泊発電所3号炉  
柏崎刈羽原子力発電所6号炉及び7号炉の  
新規制基準適合性審査を通じて得られた  
技術的知見の反映について  
(原子炉制御室の居住性を確保するための対策)

令和5年3月15日  
北海道電力株式会社

# 原子炉制御室の居住性を確保するための対策

## ○設置許可基準規則第五十九条，同規則解釈第59条の改正に対する検討

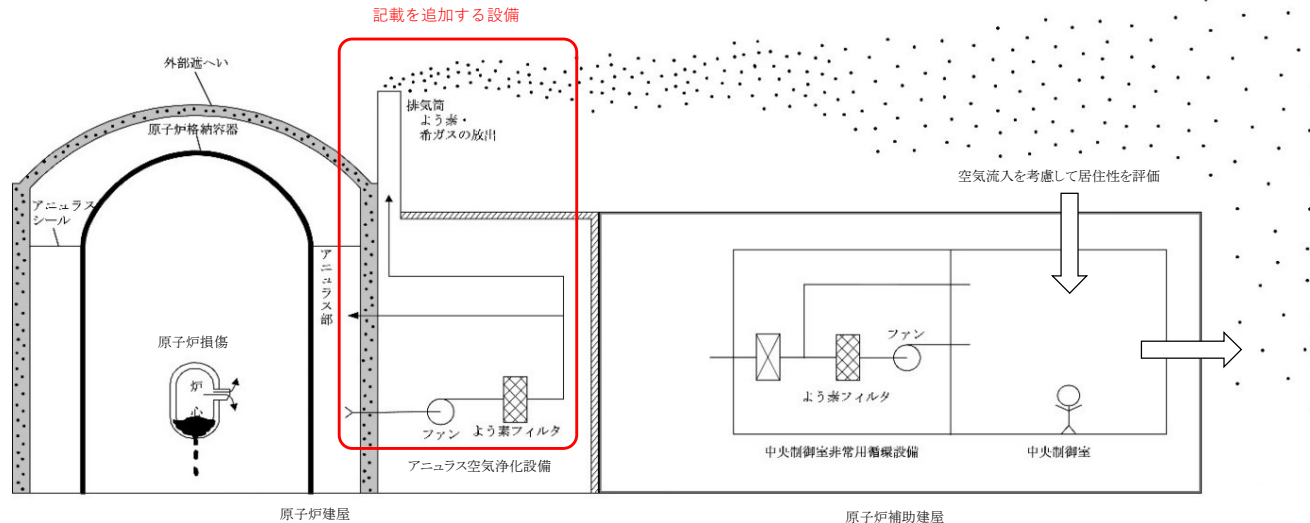
改正前	改正後	検討
設置許可基準規則	<p>(原子炉制御室) 第五十九条 第二十六条第一項の規定により設置される原子炉制御室には、重大事故が発生した場合においても運転員がとどまるために必要な設備を設けなければならない。</p>	<p>(運転員が原子炉制御室にとどまるための設備) 第五十九条 発電用原子炉施設には、炉心の著しい損傷が発生した場合(重大事故等対処設備(特定重大事故等対処施設を構成するものを除く。)が有する原子炉格納容器の破損を防止するための機能が損なわれた場合を除く。)においても運転員が第二十六条第一項の規定により設置される原子炉制御室にとどまるために必要な設備を設けなければならない。</p>	<ul style="list-style-type: none"> <li>・アニュラス空気再循環設備(泊3号炉においてはアニュラス空気浄化設備)等を第五十九条のSA設備として追加要求するもの。</li> <li>・アニュラス空気浄化設備は、既設設備であり、DB設備および設置許可基準規則第五十三条*のSA設備とする設計方針としている。</li> <li>・SA時の中央制御室居住性評価では、アニュラス空気浄化設備を考慮した評価により、判断基準である「運転員の実効線量が7日間で100mSvを超えないこと」を満足することを確認しているが、規則等改正前はアニュラス空気浄化設備は第五十九条のSA設備としては記載していなかった。</li> </ul>
設置許可基準規則解釈	<p>第59条 (新設) 1 第59条に規定する「<u>運転員がとどまるために必要な設備</u>」とは、以下に掲げる措置又はこれらと同等以上の効果を有する措置を行うための設備をいう。 a) ~ c) (省略) (新設)</p>	<p>第59条 1 第59条に規定する…<u>原子炉格納容器の破損を防止するための機能が喪失した場合をいう。</u> 2 第59条に規定する「<u>運転員が第26条第1項の規定により設置される原子炉制御室にとどまるために必要な設備</u>」とは、以下に掲げる措置又はこれらと同等以上の効果を有する措置を行うための設備をいう。 a) ~ c) (省略) d) <u>上記b)の原子炉制御室の居住性を確保するために原子炉格納容器から漏えいした空気中の放射性物質の濃度を低減する必要がある場合は、非常用ガス処理系等(BWRの場合)又はアニュラス空気再循環設備等(PWRの場合)を設置すること。</u> e) BWRにあっては、…。</p>	<p style="text-align: center;">↓</p> <p><b>第五十三条のSA設備としているアニュラス空気浄化設備を、第五十九条のSA設備としてまとめ資料に記載を追加する。 あわせて技術的能力に係る審査基準1.16まとめ資料にも手順を追加する。</b></p>

- 規則等の改正の主旨を踏まえ，原子炉制御室の居住性を確保するための重大事故等対処設備として，アニュラス空気浄化設備に関する記載を，設置許可基準規則第五十九条まとめ資料に追加する。
- 技術的能力に係る審査基準 1. 16「原子炉制御室の居住性等に関する手順等」の要求事項を踏まえ，アニュラス空気浄化設備による放射性物質の濃度を低減するための手順を技術的能力 1. 16まとめ資料に追加する。
